## 改善箇所説明図 ②

### 基準不適合発生箇所

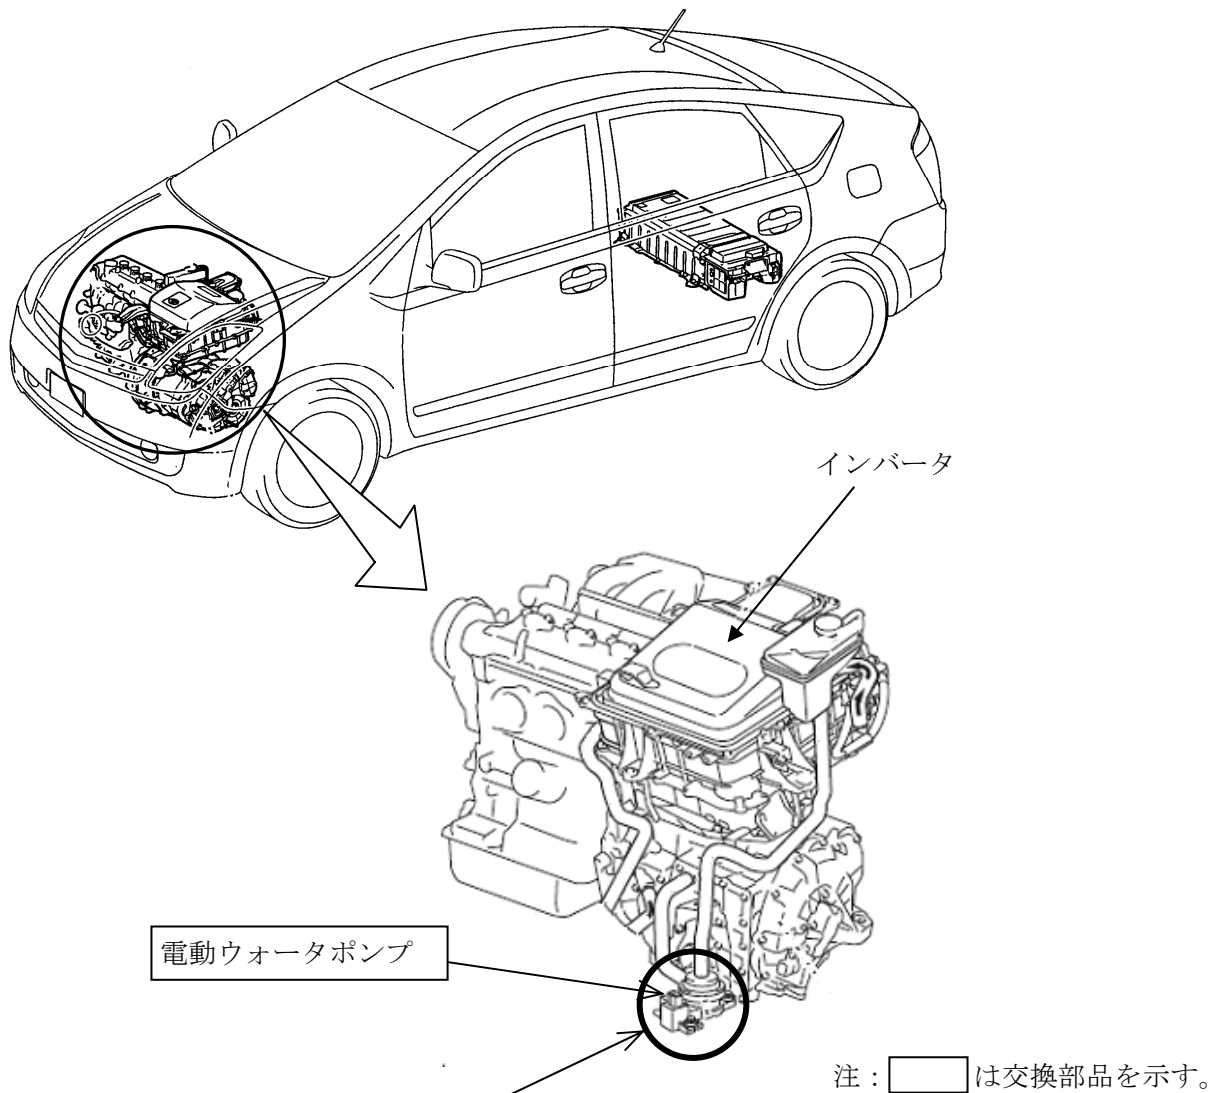
ハイブリッドシステムの電圧変換器（インバータ）用電動ウォーターポンプにおいて、コイルの巻き線工程が不適切なためコイル線に傷がついたものがある。そのため、コイル線の腐食断線によりウォーターポンプが停止して警告灯点灯や出力制限走行となる。また、線間ショートした場合には、電源ヒューズが切れて走行不能となるおそれがある。

全車両、当該ウォーターポンプを対策品に交換する。
